## VASTUSKIRI

### Loode-Eesti rannikumerre kavandatavate tuuleparkide rajamisega kaasnevate keskkonnamõjude hindamine

Täname Teid ettepanekute ja kommentaaride eest, mille edastasite 24.05.2011 Loode-Eesti rannikumerre kavandatavate tuuleparkide rajamisega kaasnevate keskkonnamõjude hindamise (edaspidi KMH) aruande avalikustamise protsessi käigus maikuus 2011.

Lisa 1. Hiiumaa tuuleparkide alternatiivsed asukohad

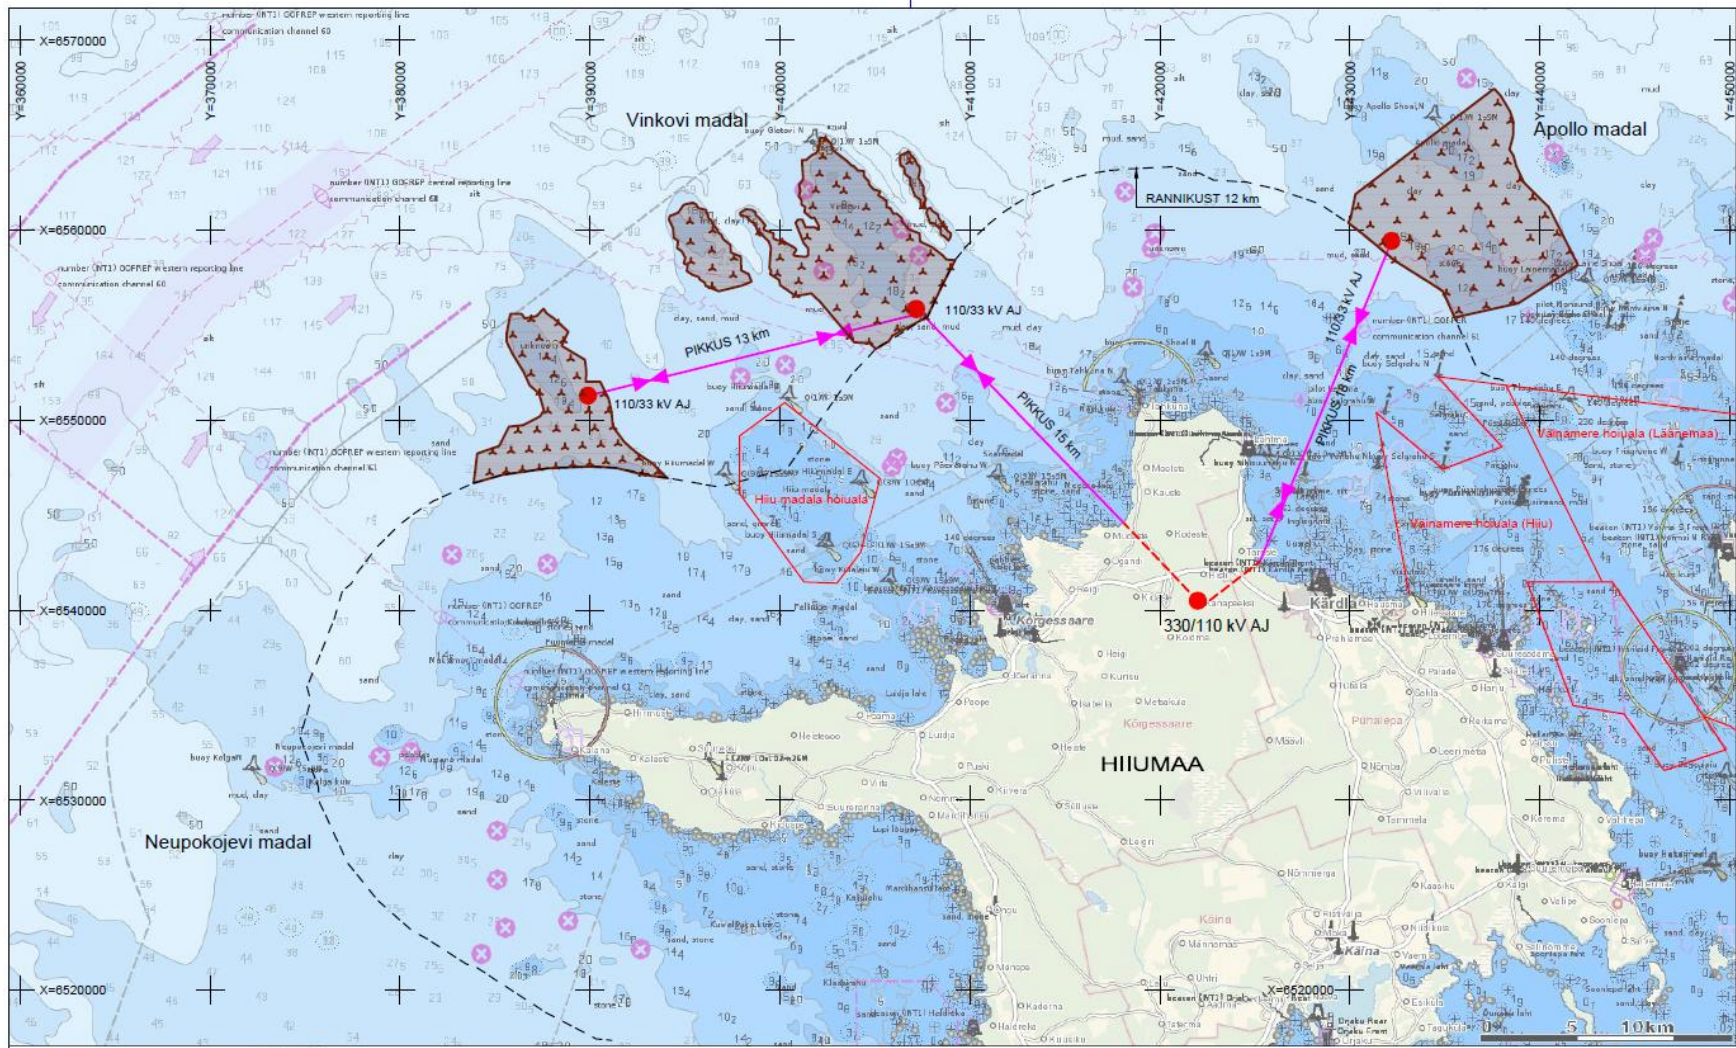
Avalikustamise käigus laekunud kirjades esitatud ettepanekute tulemusena on välja töötatud avameretuuleparkide alternatiivsed lahendused, millega on muudetud tuuleparkide asukohti võrreldes maikuus 2011 avalikustatud KMH aruande versiooniga. Joonise tuuleparkide alternatiivsete asukohtadega leiate tutvumiseks kirja lisast nr 1. Kavandatavate tuuleparkide asukohtade muutmise on tingitud ka KMH aruande täiendamise vajadusest. Ühtlasi on kavas korraldada täiendav KMH aruande avalik väljapanek ning arutelu eeldatavalt käesoleva aasta lõpus, millest olete oodatud osa võtma.

- Arendaja on loobunud Neupokojevi madala tuulepargi arendamisest ning lähim avamere tuulepark asub Kõpu poolsaare rannikust 12 km kaugusel, mis vähendab oluliselt võimalikku visuaalset mõju, ühtlasi on kavas KMH raames koostada täiendav visualiseering;

- Arendaja on arvestanud Eesti Looduse Fondi poolt Kõpu poolsaare piirkonnas 2012 aastal läbiviidud uuringute tulemustega ning kavandanud lähimad avamere tuulikud mitte lähemale kui 12 km kaugusele rannikust;
